Keuringsverslag van een elektrische laagspanning- en zeer lage spanningsinstallatie

NIET CONFORM

Straatnaam Oudstrijdersstraat
Huisnummer 60
Busnummer -
Postcode 1785
Gemeente MERCHTEM
Land België

Controlebezoek van een huishoudelijke installatie volgens (KB 08/09/2019) - AREI Boek 1- 6.5. en 4.2.4.3.

Afbeelding schakel- en verdeelbord:

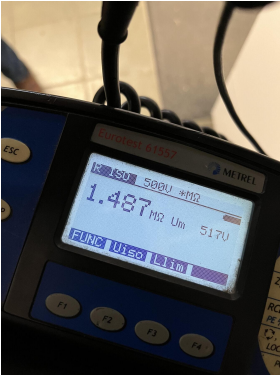
- I1.01 Eéndraadschema van de installatie is niet aanwezig. (Boek 1 Afdeling 2.12 - 2.13 en 3.1.2 en 9.1.2)
- I1.03 Situatieschema van de installatie is niet aanwezig. (Boek 1 Afdeling 2.12 - 2.13 en 3.1.2 en 9.1.2)

- I2.03 De continuïteit van equipotentiaalverbindingen en/of beschermingsgeleiders zijn niet gewaarborgd. (Boek 1 Onderafdeling 5.3.5.3.G. en 5.4.3.5)
- I3.07 Een demonteerbaar aansluitstuk (aardingsonderbreker) dient aangebracht te worden in de aardgeleider teneinde de meting van de aardweerstand mogelijk te maken. (Boek 1 Onderafdeling 5.4.3.5.)

- I5.10 De genaakbare, naakte onder spanning staande delen zijn onvoldoende afgeschermd. (Boek 1 Afdeling 5.1.4. en 4.2.2.3.)
- I9.13 Elektrisch materieel zonder bodem mag niet rechtstreeks op brandbaar materiaal geplaatst worden. (Boek 1 Onderafdeling 5.1.1.2.)

- I9.16 De beschermingsgraad (IP) van het elektrisch materiaal dat aan het zwembad geplaatst is, moet aangepast zijn aan het volume waarin dit geïnstalleerd is. (Boek 1 Afdeling 7.2)

- N3 Het is niet uitgesloten dat bij een nacontrole bijkomende inbreuken worden vastgesteld bij voorleggen schema's.
- Living
- In de badkamer
